Kommentar til de foreslåede ændringer af trafikforholdene ved Brønshøj Torv og Holcks Plads

Bemærkningerne vedrører løsningsforslag 6, der omhandler lukning af indkørslen til Brønshøj Kirkevej fra Brønshøj Torv og løsningsforslag 7, der omhandler ændringer af de trafikale forhold ved Holcks Plads fremsat i orienteringsnotat af d. 7/2 2023.

Billede 3: Fodgængere, der krydser ulovligt over vej og cykelsti.

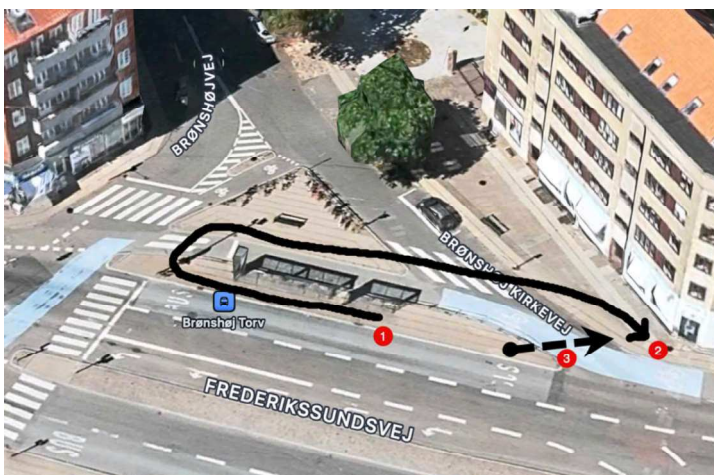
Ved indkørslen til Brønshøj Kirkevej fra Frederikssundsvej er det primære problem i dag, at fodgængerne krydser ulovligt (1) fra busøen (busholdepladsen) over vejen og cykelstien, som det ses på billede 3 herunder. Det bemærkes i øvrigt, at selvom indkørsel til Brønshøj Kirkevej måtte blive lukket for motoriserede køretøjer, ville man fortsat have et konflikt punkt mellem ulovligt krydsende fodgængere og cykler, elcykler, knallerter mv., der stadig ville skulle køre på vejen og cykelstien.

Billede 4: Den lovlige rute fra busøen til fortorvet mod øst er en stor omvej.

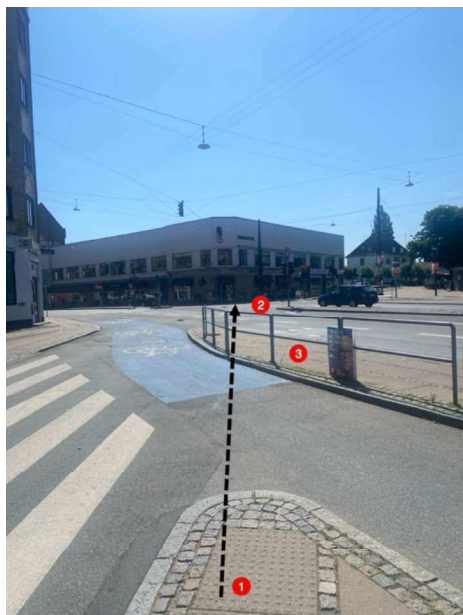
Som det ses på billede 4 herunder, er den eneste lovlige rute fra busøen (1) til fortorvet på Frederikssundsvej mod øst (2) en stor omvej. Dette er årsagen til, at langt de fleste slår ulovlig genvej over cykelstien (3).

Billede 5: Fodgængere kan ikke se krydset fra cykelparkeringsøen.

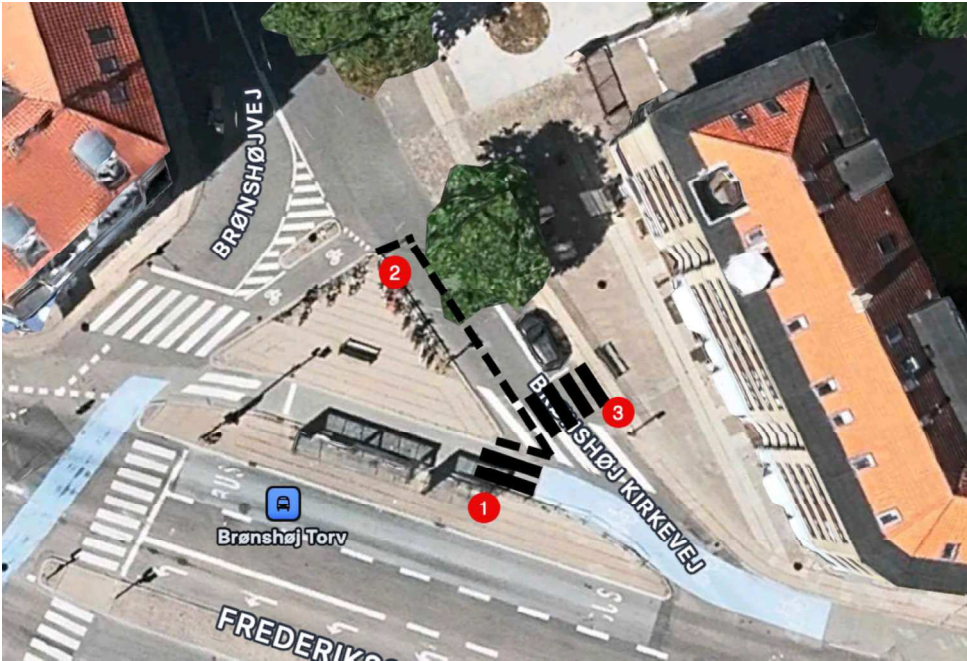
Et andet problem er, som det ses på billede 5, at cykelparkeringsøen (1) ligger tilbagetrukket ift. busøen (3) mod øst, hvilket blokerer fodgængernes udsyn til krydset (2). Derved ser fodgængerne først den krydsende trafik, når den passerer forbi busøen. Dette forværres, når der holder busser eller går passagerer på busøen.

Billede 6: Ændringsforslag som bevarer indkørslen til Brønshøj Kirkevej.

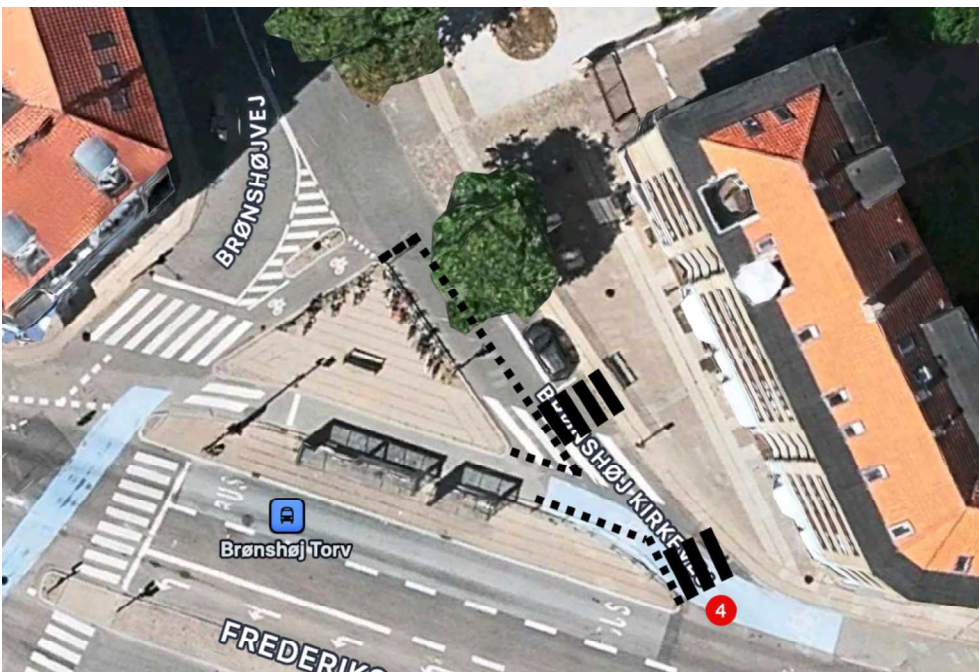
- Etablering af fodgængerfelt mellem busøen og den bagvedliggende cykelparkeringsø i den østlige ende (1), svarende til situationen i den vestlige ende som vist på billede 6 nedenfor. Dette vil kunne gøres under de eksisterende forhold eller ved en mindre udvidelse af cykelparkeringsøen (2), så den bedre flugter kanten af busøen, hvorved fodgængere, der krydser over vejen ad fodgængerfeltet mod øst, også vil have et bedre udsyn til indkommende trafik fra krydset.

- Ændring af vinklen på fodgængerfeltet fra cykelparkeringsøen til fortorvet mod øst, så trafikken i højere grad bliver vinkelret på fodgængerfeltet, som vist på billede 6 (3).

Billede 7: Ændringsforslag som bevarer indkørslen til Brønshøj Kirkevej.

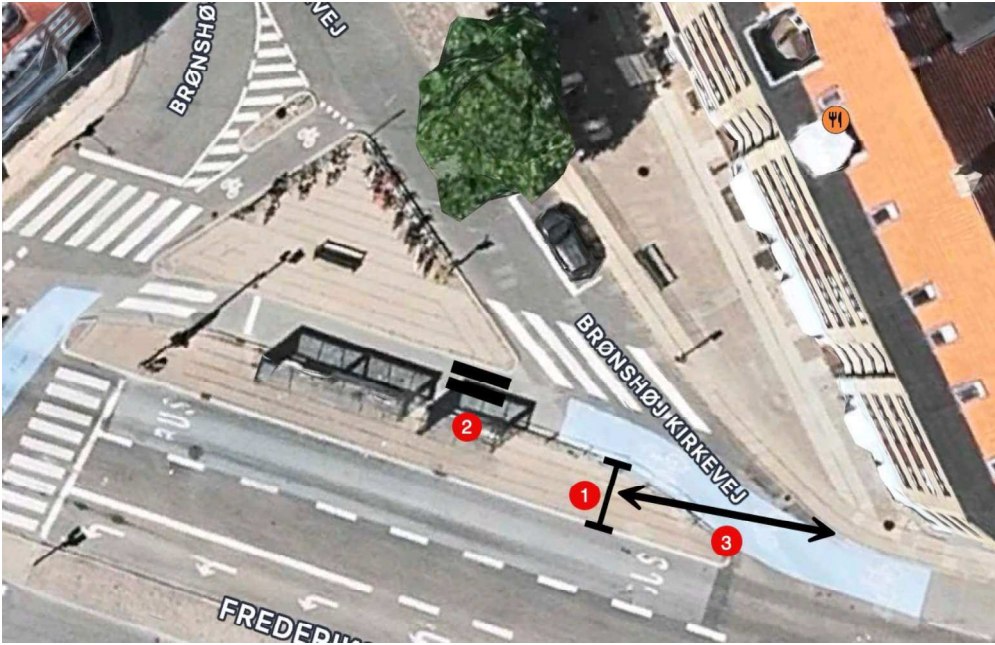
- Etablering af et fodgængerfelt (evt. lysreguleret) fra den østlige spids af busøen til fortorvet som vist på billede 7 (4). Busøens form kan evt. tilpasses, så fodgængerfeltet får den vinkel på vej og cykelsti, der giver fodgængerne det bedst mulige trafikale udsyn.
